生産終了商品のお知らせ

No. 2021085C

ソリッドステート・リレー 形G3NEシリーズ一部商品 生産終了のお知らせ

■本体の色

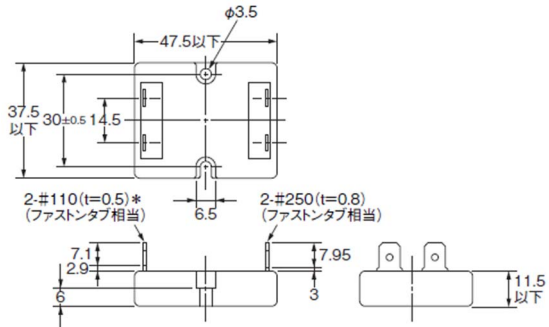
生産終了商品 形G3NE-□	推奨代替商品 形G3NE-□-US
<p>本体の色・・・変更なし</p>
